objet **PLU PLOUAGAT - mise en compatibilité avec  
l'extension  
de la zone de Kertédevant (plateforme Lidl)**

## Projet extension plateforme logistique

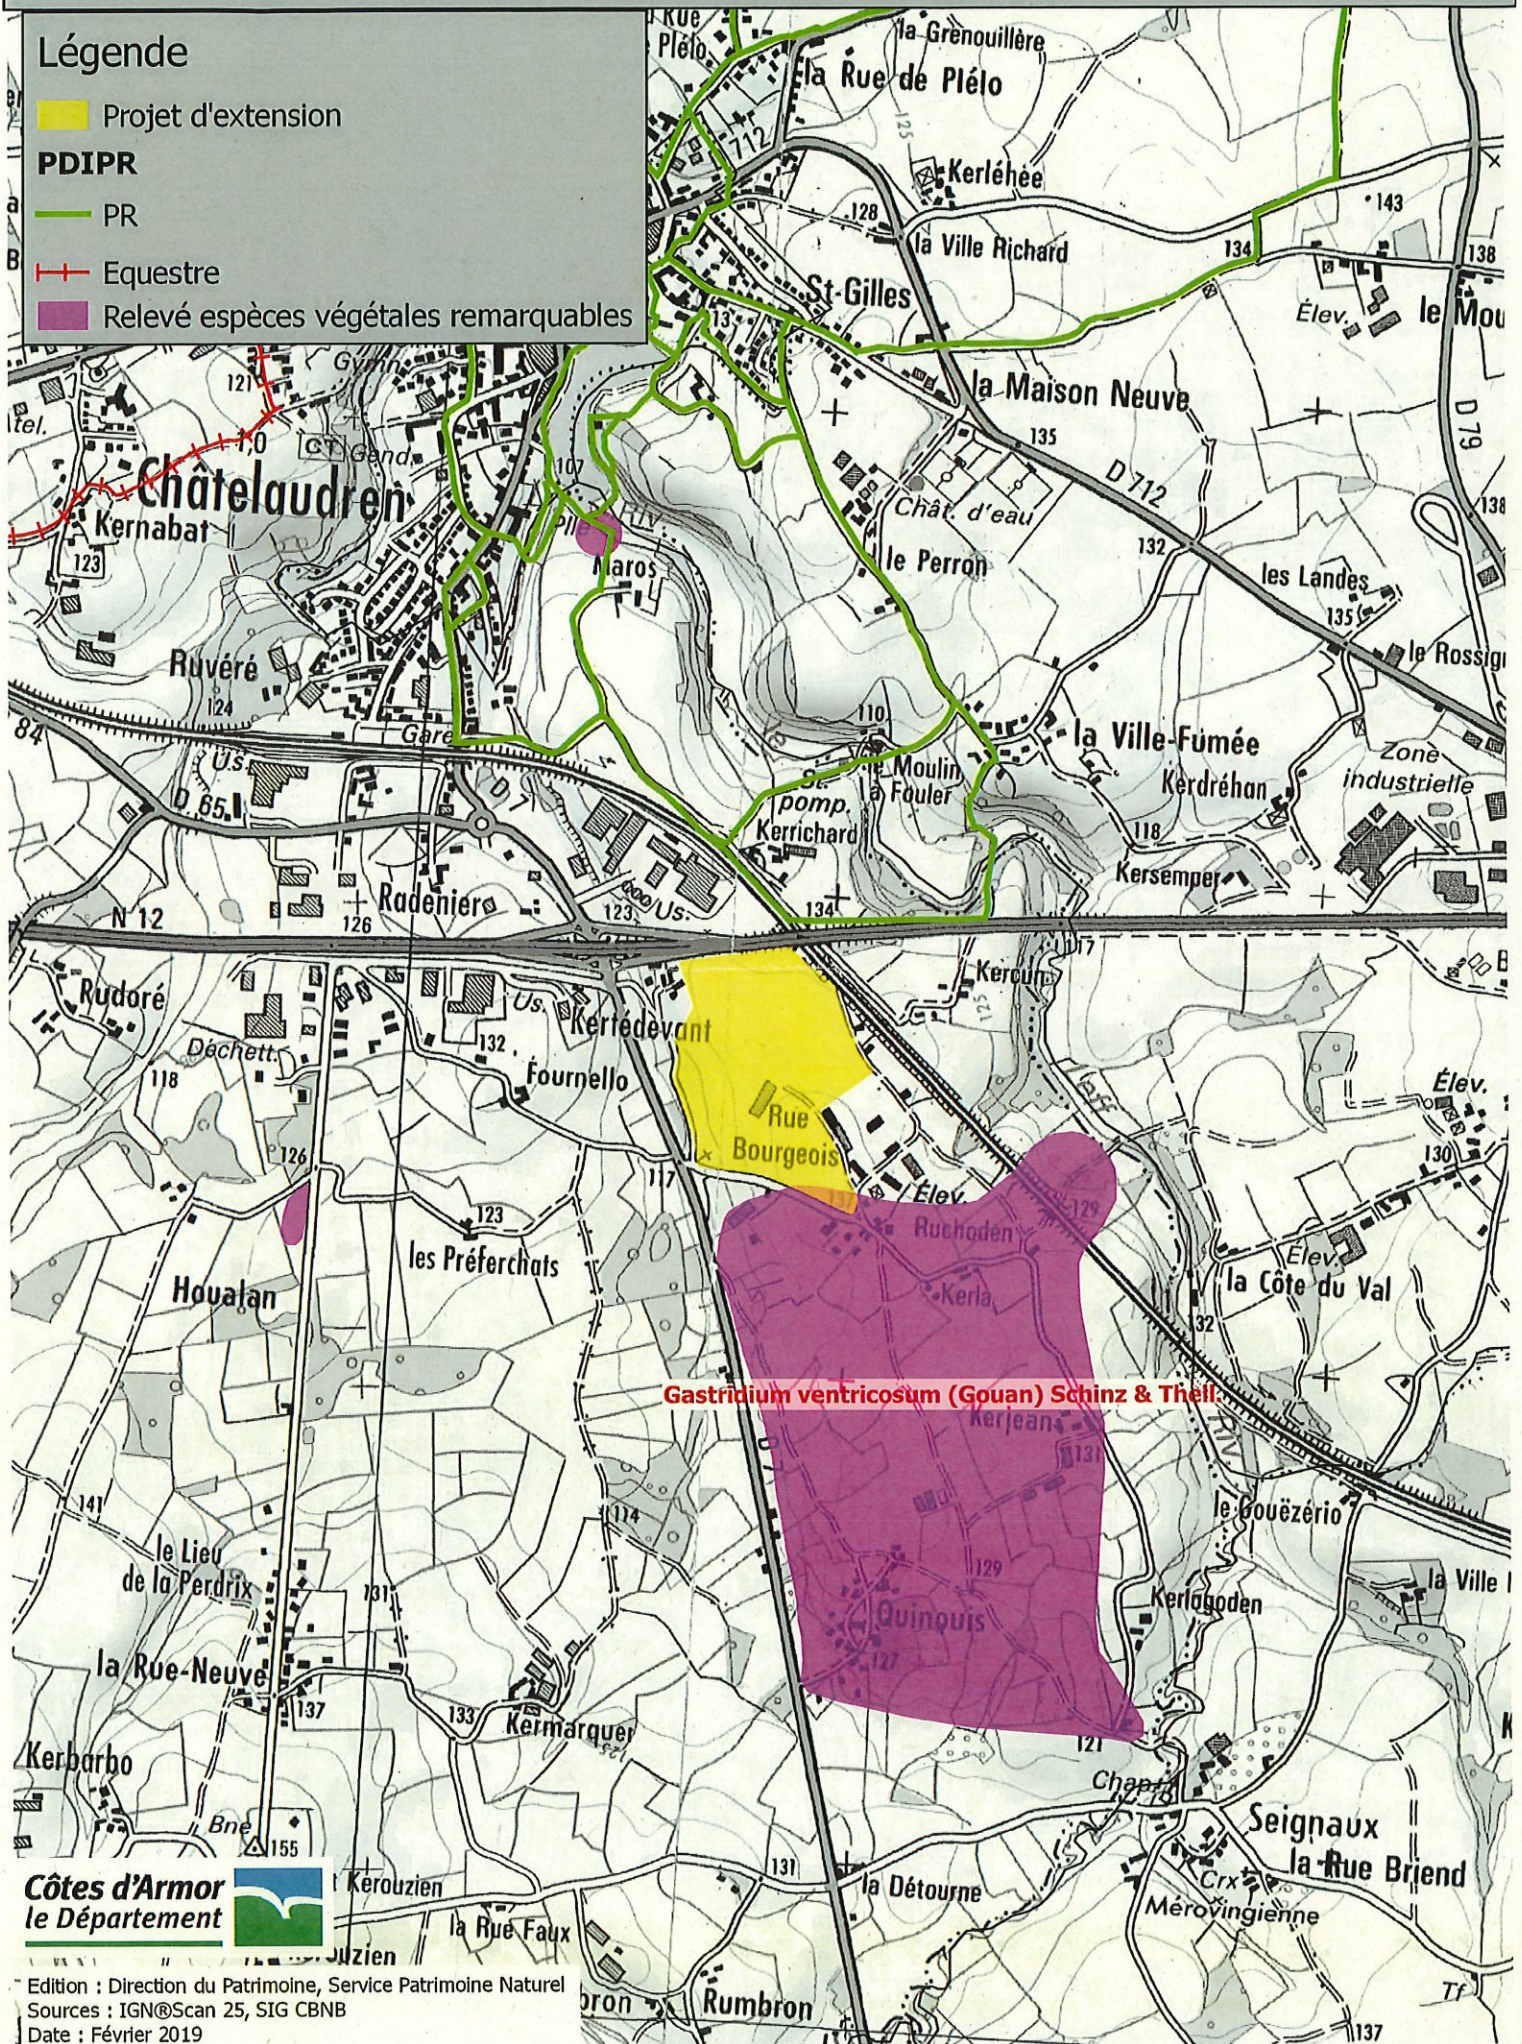
Par ailleurs, le Conservatoire Botanique National de Brest indique qu'une plante à préserver « *Gastridium ventricosum* » ( protection : liste rouge armoricaine – quasi menacée) a été découverte au Sud de la zone, à proximité de la voie communale n° 10 (plan joint).
